NOTA VAN BEANTWOORDING

Kenmerk LEGGER2020-B-03

Partiële wijziging van de Legger Regionale waterkeringen.

Partiële leggerwijziging als gevolg een ambtshalve wijziging langs Plaspoelkade en Van Ravesteijnkade in Leidschendam.

Figuur 1: Weergave van aanpassing leggerkaart LEGGER2020-B-03

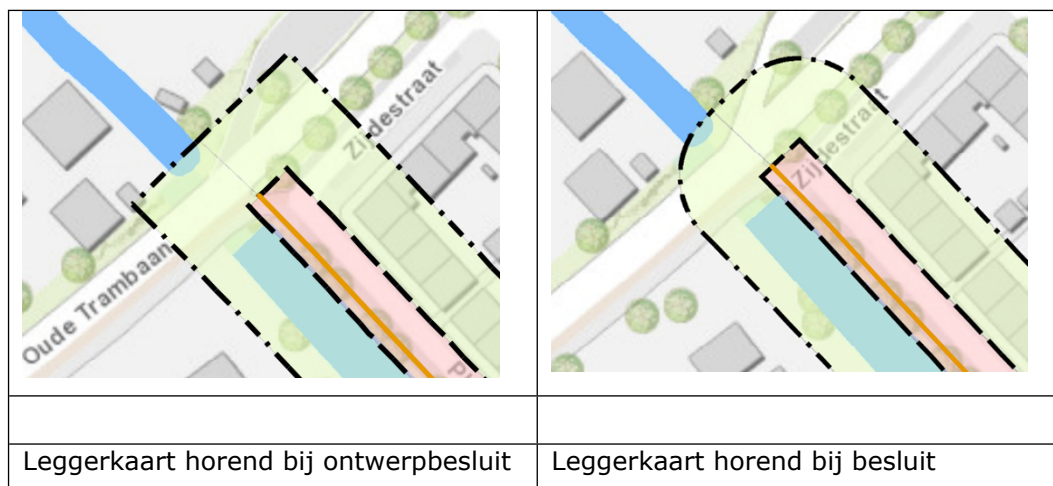
Tijdens de inzagetermijn heeft Delfland naar aanleiding van een gesprek met een bewoner een te ruime afronding van de zonering ter hoogte van de Oude Trambaan geconstateerd. Hierdoor had een perceeleigenaar een te grote, onnodige beperking op zijn terrein. We hebben de afstand van de beschermingszone tot het waterstaatswerk overal op 15 m gezet. Dit is zowel bij de Oude Trambaan gedaan als bij Sluiskant. De aanpassing bij Oude Trambaan is in Figuur 1 te zien.
